## 泊発電所3号炉

# 防潮堤の構造成立性評価方針について (止水ジョイントの設計方針及び指摘事項に対する回答)

令和5年11月6日  
北海道電力株式会社

#### 3. 1 審査会合における指摘事項に対する回答 【指摘事項 221101-04】

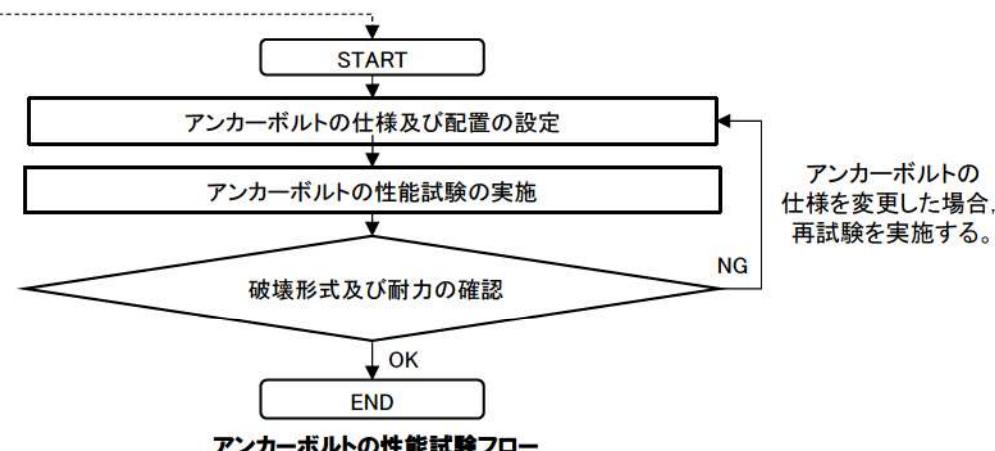
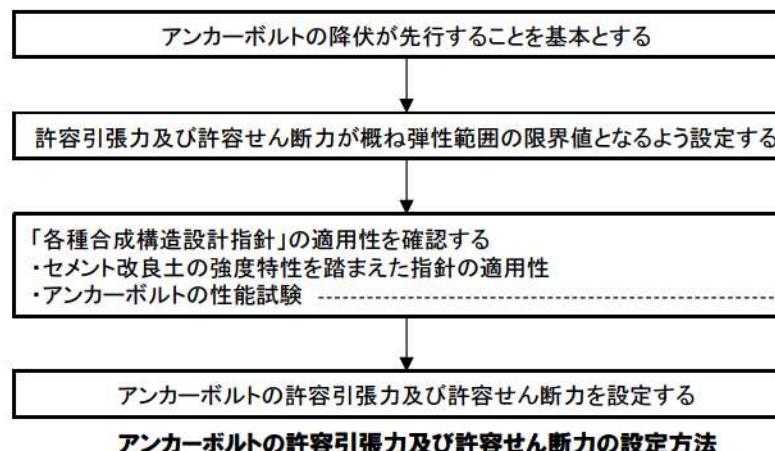
止水目地の構造の一部であるアンカーボルトBの設計について、性能試験の結果を踏まえ、許容限界を含む設計の考え方を説明すること。なお、説明に当たっては、以下の事項を含めて説明すること。

- 性能試験の結果から判定される、アンカーボルトB及びセメント改良土の破壊モード
- 上記破壊モードを踏まえた、止水目地及びセメント改良土に要求される止水機能

- 第1192回審査会合で説明した止水ジョイント構造<sup>\*1</sup>においても、アンカーボルトでセメント改良土に固定する構造であることから、アンカーボルトの許容引張力及び許容せん断力は、アンカーボルトの性能試験で「各種合成構造設計指針・同解説(2010年)」(以下、「各種合成構造設計指針」という。)を参考に設計することの妥当性を確認した上で、「各種合成構造設計指針」を参考にして決定する。
- また、第1111回審査会合でアンカーボルトの性能試験は単体配置のアンカーボルトを想定して実施することを説明したが、変更後の止水ジョイント構造においても引続きアンカーボルトを単体配置とすることから、アンカーボルトの性能試験方法の変更は不要である。
- アンカーボルトの性能試験結果を踏まえて、泊発電所の防潮堤のセメント改良土に固定するアンカーボルトは、以下の理由から「各種合成構造設計指針」を参考に設計することの妥当性があると判断した。(P17参照)
  - 性能試験で得られた耐力は「各種合成構造設計指針」の算定式による耐力以上を有すること。
  - 性能試験で得られた破壊形式は「各種合成構造設計指針」から想定される破壊形式と一致したこと。
- アンカーボルト及びセメント改良土に要求される止水機能は、「各種合成構造設計指針」を参考に概ね弾性範囲になる許容引張力及び許容せん断力を設定し、アンカーボルトに発生する引張力及びせん断力が許容引張力及び許容せん断力を満足するように設計することで確保する。(P18参照)
